## DÉLIBÉRATION N°2026-21

# Délibération de la Commission de régulation de l'énergie du 27 janvier 2026 portant décision sur l'anticipation et la mutualisation des raccordements des consommateurs et des gestionnaires de réseaux publics de distribution au réseau public de transport d'électricité dans la zone de Dunkerque

**Figure 1 La zone électrique de « Dunkerque »**

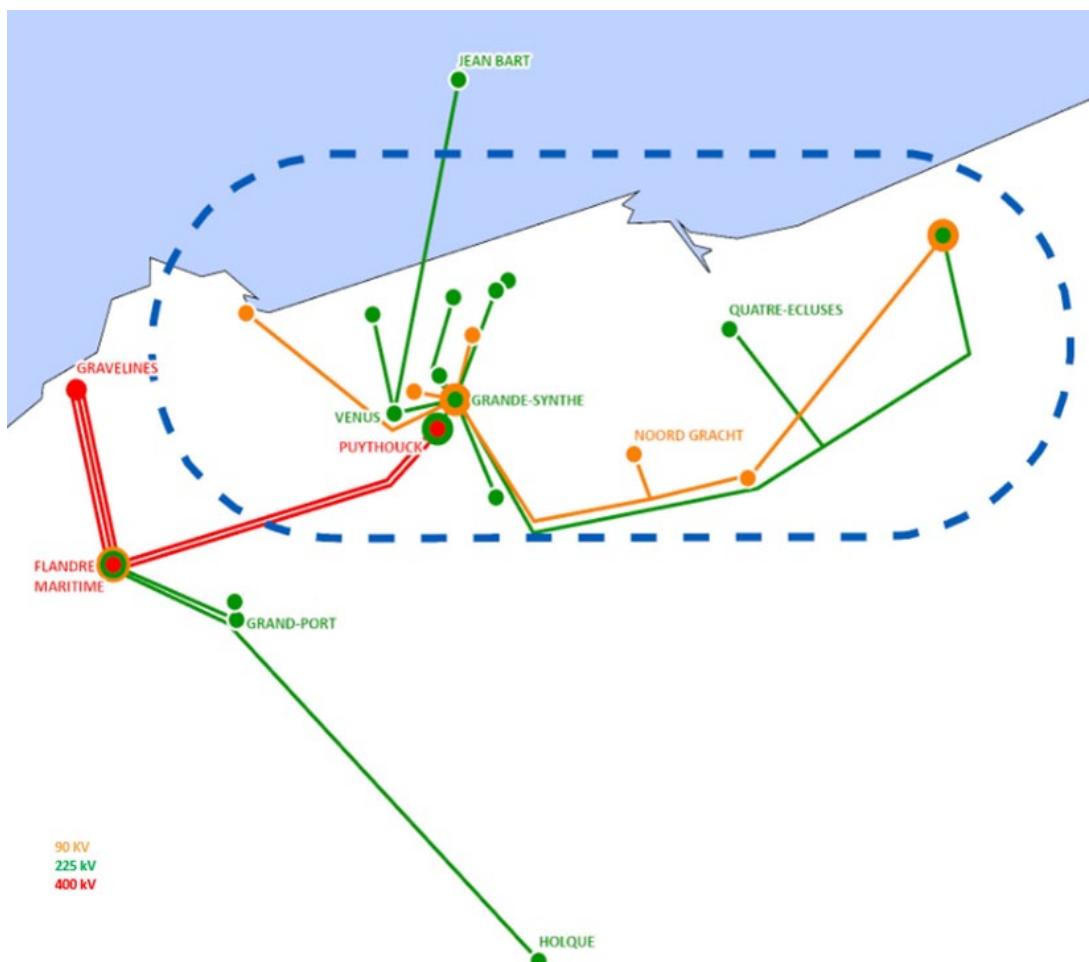
La zone électrique concernée par la capacité de raccordement créée par l'Ensemble d'Ouvrage dans la zone de Dunkerque est représentée sur la carte ci-dessous :

La zone électrique comprend, pour l'application de la quote-part, des ouvrages mutualisés, les raccordements des clients consommateurs et distributeurs depuis les postes ou sur les liaisons entre les postes cités ou sur une liaison d'alimentation d'un de ces postes. Les postes HTB3, HTB2 et HTB1 de la zone « Dunkerque » sont les suivants :

Figure 2 : Structure actuelle du réseau

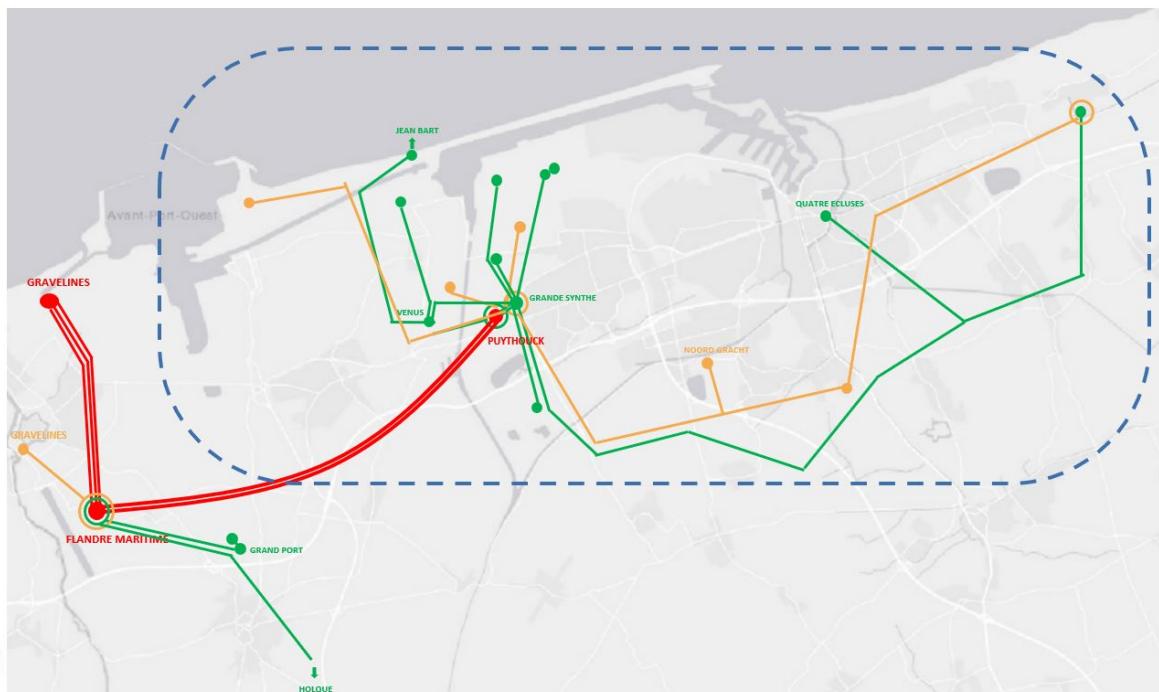
Actuellement la zone de « Dunkerque » est alimentée depuis le poste de Grande-Synthe par des liaisons 225 kV. L'ensemble de ces liaisons permet de couvrir la consommation actuelle de la zone d'environ 600 MW.

Le réseau existant n'a pas la capacité d'accueillir de nouveaux projets.
